協 力 工 場 記 入	三友電子工業(株) 殿		発行日: 2012年11月01日		
			整理No: 44F-11-001		
	協力工場 不良品連絡書				
	再発防止のため対策を記入の上、指定回答日までに原本を提出して下さい。				
	指定回答日: 2012年11月 ¹⁶ 日		承認	調査	担当
協 力 工 場 記 入	仕様番号	503462-0019	不良内容 Auめっきフクレ		
	品名	HI-FIX 256PIN PC-WMB CONN REC T			
	ロットNo	20910ZQ.001-002			
	連絡受理日	2012/11/01 15:15:32			
	対象数量	26,384			
協 力 工 場 記 入	1. 確認内容		返却品の処置(数量明記)		
	別紙報告書(No.12-07-29-④)を参照願います。				
	2. 発生原因		4. 流出原因		
	3. 発生防止対策		5. 流出防止対策		
	実施日: 年 月 日		実施日: 年 月 日		
協 力 工 場 記 入	在庫品仕掛品の確認		回答日: 2012年11月6日		
	在庫品 0	仕掛品 0	承認	調査	作成
	標準類改訂 有・(無) ()		承認	調査	確認者
協 力 工 場 記 入	ロットNo 21026ZQ 8U29112-002D1-002.003 (303.700%) 不効果ありと確認		承認	調査	確認者

株式会社鈴木 御中		12-07-29-④	P1
		管理番号: 44F-11-001	
		三友電子工業(株)	
件名: 503462-0019 めっきふくれの件について 首題の件についてご報告いたします。よろしくご検討の程をお願い申し上げます。			
図 番	503462-0019		
品 名	HI-FIX 256PIN RECTERM		
仕 様	Ni2-4*+PDNi0.3-0.5*+AU0.5-0.7*(2.2MMカタマ)+AU0.5-0.7*(0.3MMカタマ)+S3		
数 量	抜取不良3pin/15,360 = 発生率0.02% (在庫: 26,384pin)		
めっきロットNo.	20910ZQ SU130912-004D1-002		
プレスロットNo.	12.09.06.1.K-2		
I 状 況	対象製品において、めっきふくれが発生しているのご指摘を受けました(別紙1)。		
II 調 査	<p>1 不具合サンプルの確認</p> <p>不具合サンプルは、2pin(不具合サンプル1, 不具合サンプル2)を受領致しました。</p> <p>(1)表面観察(別紙2)</p> <p>不具合サンプル1, 2をSEMIにて表面観察した結果、</p> <p>①不具合サンプル1は、めっきがふくらんでいる箇所とめっきがへこんでいる箇所

不具合サンプル1の断面観察結果

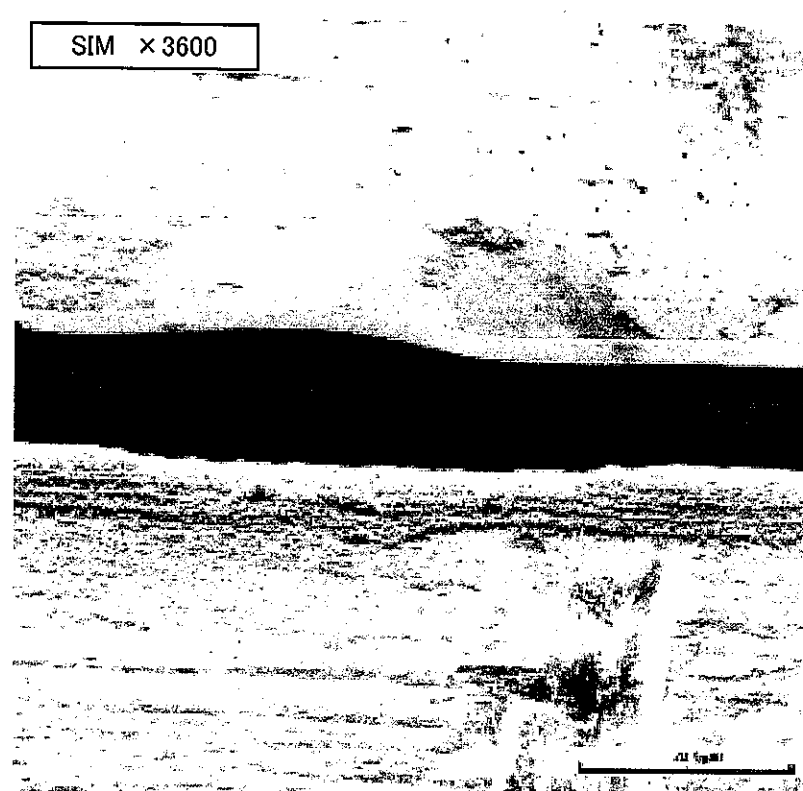
III 結 果	<p>1 不具合部はNiめっき3層目が施されておりませんでした。</p> <p>Niめっき4層目がNi-Niめっき間でふくれておりました。</p> <p>Niめっき4層目が施されていない箇所がへこんでおりました。</p>		
備 考	承認 館林 11.19 天塚	査閲	確認 品管 12.11.16 金堂 作成 2012.11.16 品管 原

- 1 Niめっき工程(3槽目)を薬品洗浄致しました(2012年11月16日実施済)。
- 2 めっき加工試験を実施致します(2012年11月19日予定)。
